**Opinión Técnica N° 05-2022**

# CREACIÓN DEL PARQUE TEMÁTICO DEL SILLAR Y CIRCUITO TURÍSTICO DE LAS CANTERAS DE AÑASHUAYCO DEL DISTRITO DE CERRO COLORADO

Departamento Arequipa  
Provincia Arequipa  
Distrito Cerro Colorado

Marzo  
2022

Figura 4. Mapa de peligro por lahares en el El proyecto “Creación del parque temático del sillar y circuito turístico de las canteras del sillar de Añashuayco del Distrito de Cerro Colorado, Provincia de Arequipa, Departamento de Arequipa”

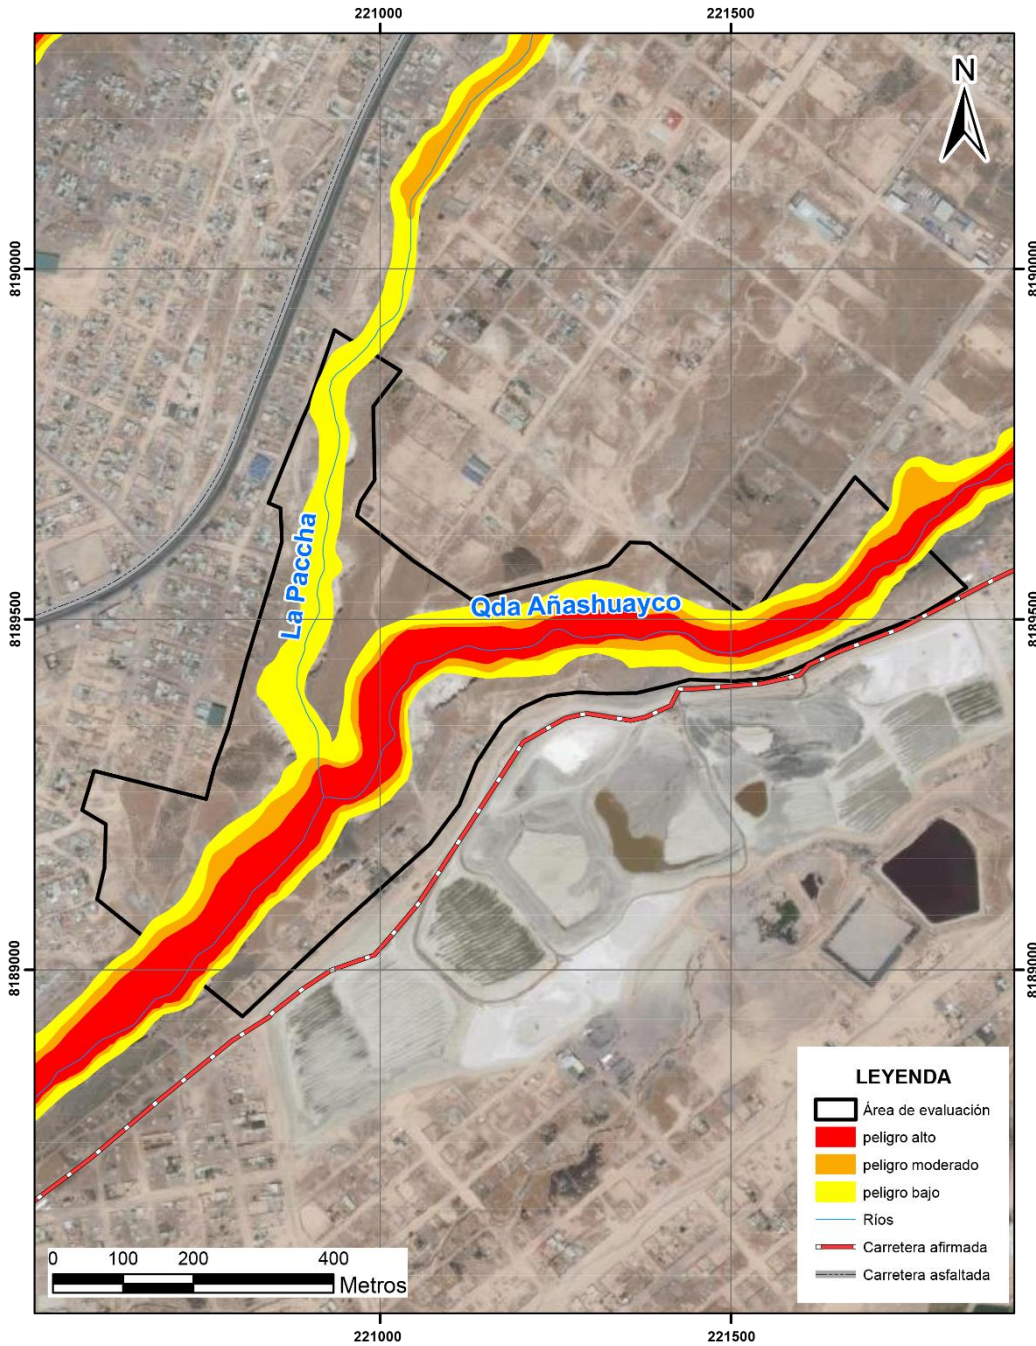
De los estudios geológicos y de las simulaciones se observa que el área del proyecto en la quebrada Añashuayco se encuentra en una zona de alto, moderado y bajo peligro (figura 4), afectando la “ruta turística del Sillar”, las carreteras afirmadas y las actividades de extracción del sillar como material de construcción.

En el caso de la quebrada la Paccha se ha determinado que se encuentra en una zona de bajo peligro (figura 4) que podría verse afectado por precipitaciones pluviales excepcionales que superen los 125 mm, afectando principalmente las actividades que se desarrollan en las canteras.

Figura 8. Mapa del nivel de peligrosidad en la posible infraestructura del del parque temático del Sillar y circuito turístico de las canteras de Sillar de Añashuayco del distrito de Cerro Colorado, provincia de Arequipa, departamento de Arequipa.

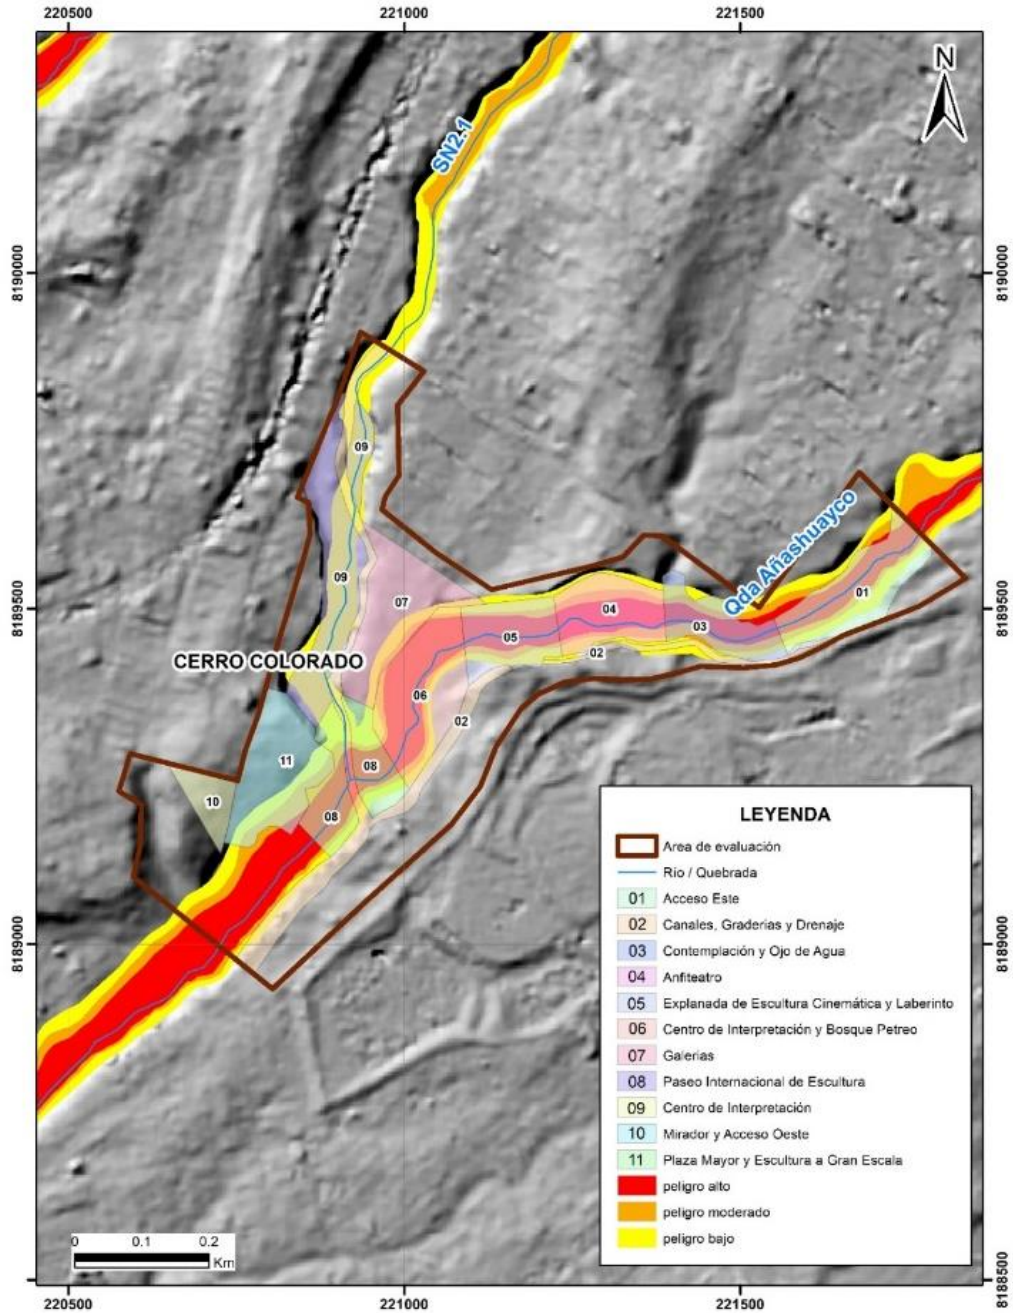
Según el mapa de nivel de peligrosidad (*figura 8*), las infraestructuras afectadas, para un escenario de precipitación de 25 mm son el acceso Este, contemplación y ojo de agua, anfiteatro, explanada de escultura cinemática y laberinto, centro de interpretación y bosque Pétreo, paseo internacional de escultura, centro de interpretación, plaza mayor y escultura a gran escala. Las cuales se encontrarían en zona de peligro alto ante la ocurrencia de un flujo de detritos (lahares), en caso sean construidas en el lugar establecido en el proyecto. Ante un escenario de precipitaciones de 50 mm se verían afectadas todas las estructuras descritas anteriormente adicionándose la infraestructura de Galerías que se ubica en la confluencia de las quebradas Añashuayco y la Paccha. Finalmente, ante un escenario de precipitaciones de 125 mm se verán afectadas las 10 infraestructuras exceptuando el mirador y acceso oeste.
